Optische Unterschiede der Spannrolle 531 0628 30

531 0628 30

INA 0012

Bild 1: 531 0628 30 (alte Ausführung)

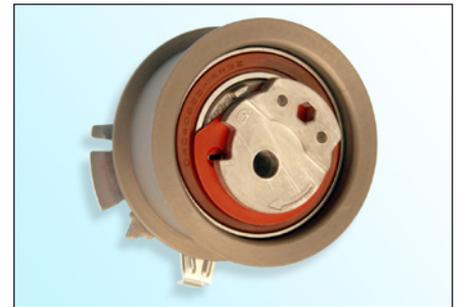
- Exzenter aus Sintermetall
- Oberflächenbeschichtung E-Coat (schwarz)
- schwarze Lagerdichtung

- Exzenter aus gegossenem Aluminium
- Oberflächenbeschichtung Zink-Phosphor (hellbraun)
- braune oder schwarze Lagerdichtung

Aufgrund der ständigen Weiterentwicklung unserer Produkte wurde die Spannrolle **531 0628 30** modifiziert.

Die „alte Ausführung“ der Spannrolle entfällt **nicht** und kann weiterhin verwendet und nach Angaben der Fahrzeughersteller montiert werden!

Bei der Montage der „neuen Ausführung“ darauf achten, dass die Oberflächenbeschichtung der Spannrolle **nicht** beschädigt wird!
